Van: art 5 1-2e <[redacted]@rhd hv.com>
Verzonden: maandag 21 november 2022 12:25
Aan: art 5 1-2e
CC: art 5 1-2e
Onderwerp: RE: Vraag n.a.v. Besluit gedeputeerde staten omtrent de wachtplaats oostzijde Broekvelderbrug

Ik ontvang vandaag een tekening van de wachtplaats dd. 15-8-2022:

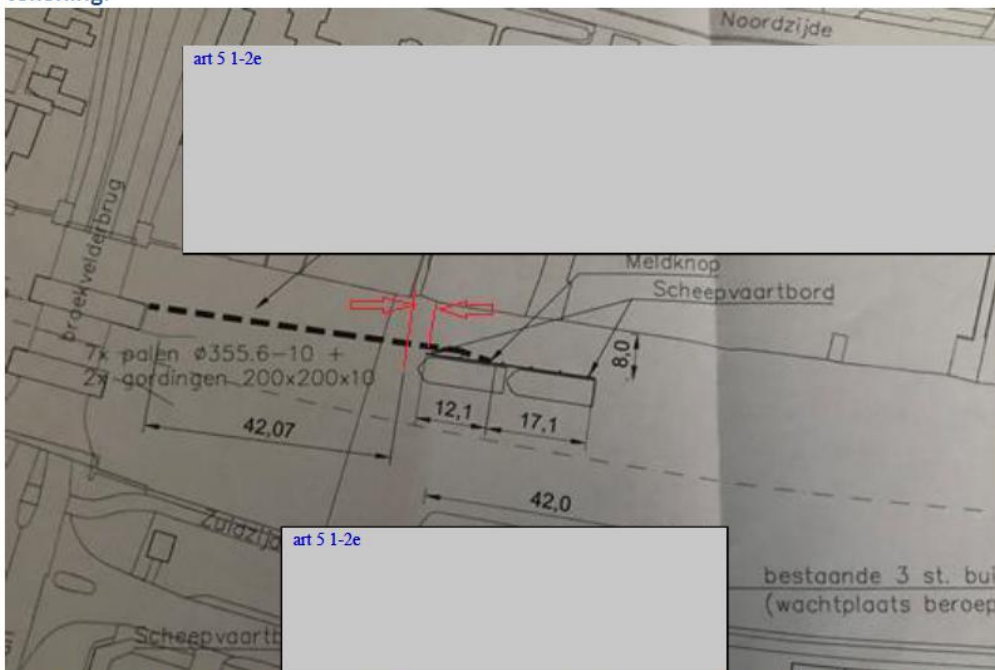
Ik snap de vraag. Dit stukje open ruimte moet uit de tekening worden gehaald. Maatvoering is niet helemaal juist weergegeven.

Laat jij nog weten of ook die 42,07 m nog aanpassing behoeft?

Dit zal ik laten herstellen.

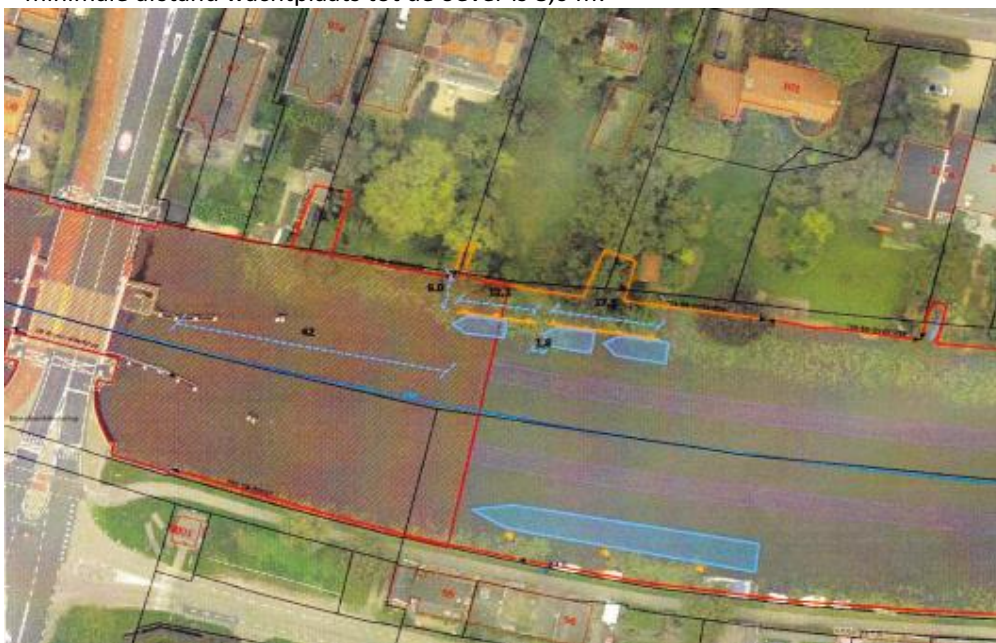
Het ging mij niet om de afstand van 7cm, maar om de afstand met rood aangegeven in onderstaande tekening.

Als de afstand tot de eerste paal 42 meter moet zijn (waarvan akte), dan is de tekening onjuist. Ik verzoek u de tekening te laten aanpassen.

De afstand tussen de wachtplaats en de brug hoort 42,00 meter te zijn, en niet 42,07 meter. De lengte van 42,07 meter op de tekening d.d. 15-8-22 is dan ook onjuist en is geen indicatie voor hoe de wachtplaats gerealiseerd gaat worden. De afstand van 42,00 meter staat vast.

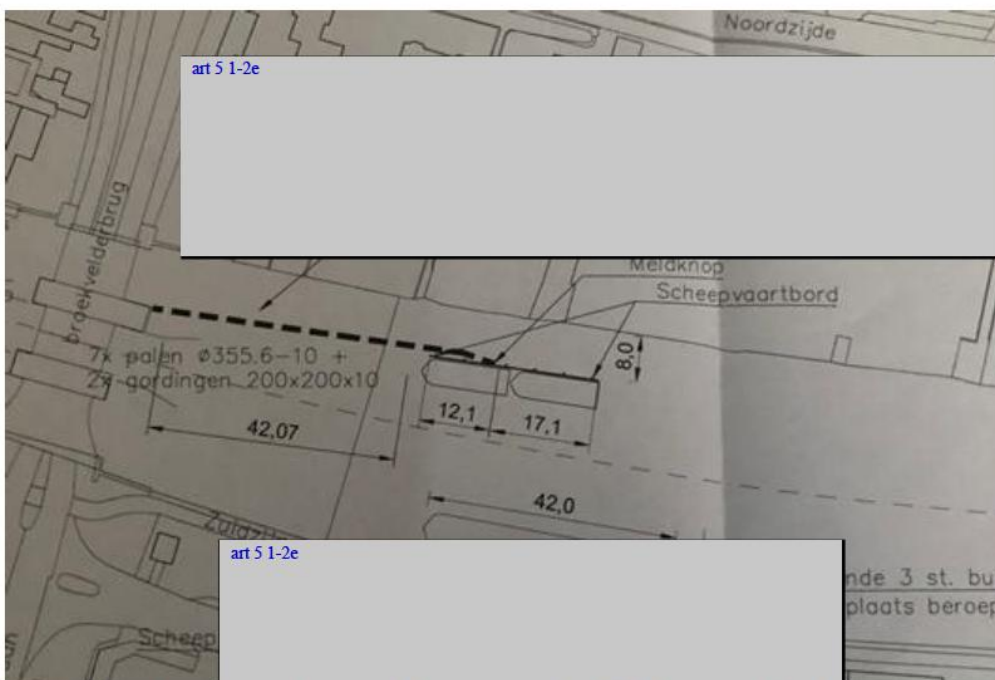
De eerste paal van de wachtplaats staat volgens de tekening nu verder dan de gecommuniceerde 42m vanaf de 'knik in het remmingwerk'.

De afstand van 42m was in strijd met de richtlijn die zegt: zo dicht mogelijk bij de brug.

Als wordt afgeweken van de richtlijn moet hiervoor een goede motivatie worden gegeven.

Een goede motivatie ontbreekt.

Inmiddels is de afstand vanaf de brug volgens de tekening dus nog groter dan die al was. Daar moet uiteraard ook een reden voor zijn.
